Nota van beantwoording

Verkeersstructuurplan Nieuw Venneep

gemeente
Haarlemmermeer

februari 2023

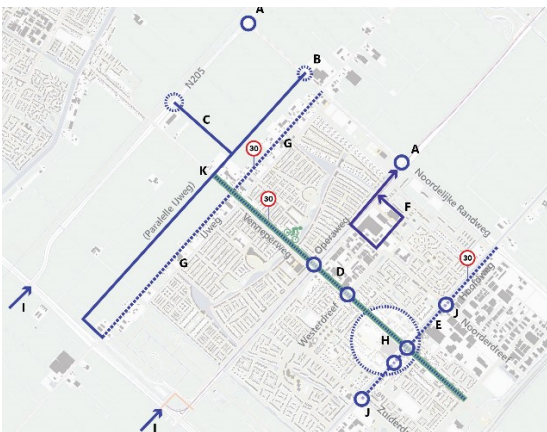
- We plaatsen de ontsluiting N205 vanuit de gebiedsontwikkeling Nieuw-Vennep West aan de noordzijde van de Venneperweg zoals deze ook is opgenomen in eerdere stukken en vervangen dus de zuidelijke ligging zoals deze nu was opgenomen op de kaarten.
